**INFORME FINAL DE AUDITORÍA GUBERNAMENTAL CON ENFOQUE
INTEGRAL - MODALIDAD ESPECIAL**

**EVALUACIÓN A LA GESTIÓN Y LOS RESULTADOS
DE LA CURADURÍA URBANA No. 5**

PERIODO AUDITADO 2009 – 2010

BOGOTÁ, D.C., AGOSTO DE 2011

Fachada de la edificación, que no corresponde a uso comercial

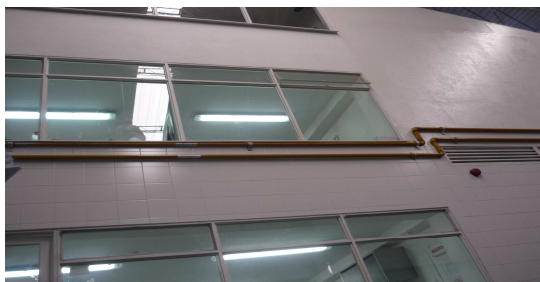
En el área administrativa al interior de la bodega, se construyó tres pisos y la licencia únicamente aprobó dos pisos.

En conclusión lo aprobado por el Curador urbano, no corresponde a lo construido en cuanto a usos y diseño arquitectónico.

La implementación de uso industrial diferente al aprobado en la licencia de construcción, conlleva a un deterioro del sector debido a la posible contaminación ambiental y urbanística que genera los residuos de este tipo de industria cárnica.
